油タンカー用共通構造規則

高比重貨物積載時の積み付け制限

スロッシング

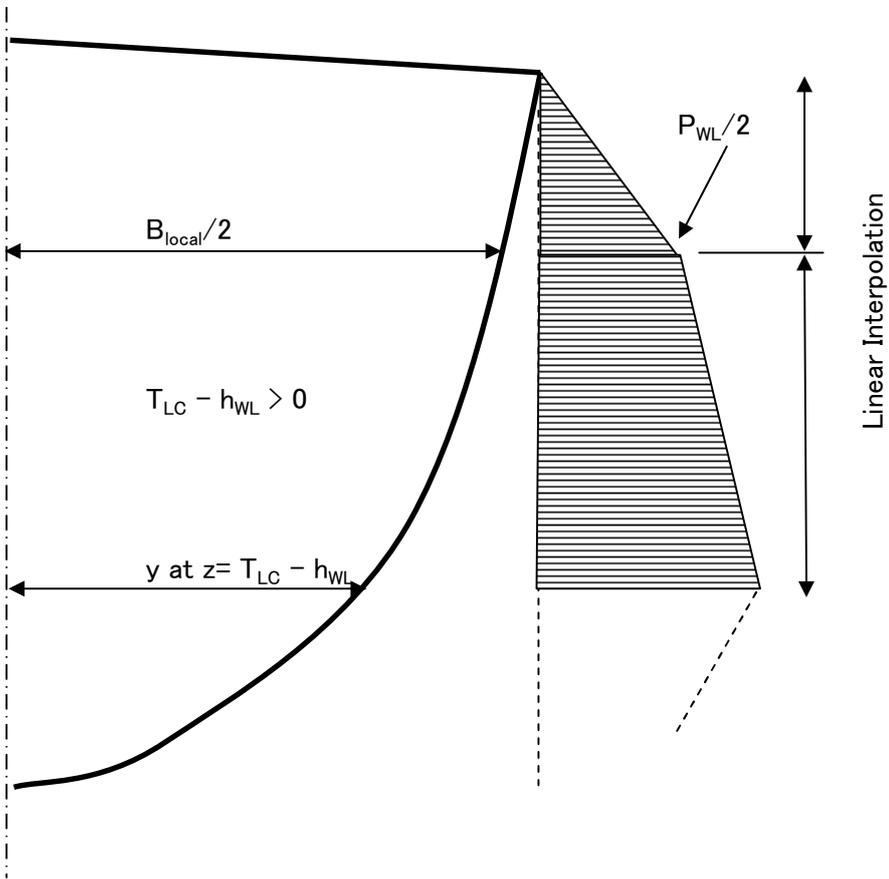
高比重貨物の部分積載では、スロッシング荷重が増加するため、チェックが必要である。

- 高比重貨物を部分積載する場合、部分積載の最大積載高さより下方の範囲に対して、当該高比重貨物の密度を用いたスロッシング評価を行う。
- 異なる高比重貨物を積載する場合にあっては、最大積載高さと貨物比重の組み合わせを複数考慮することが必要となることがある。
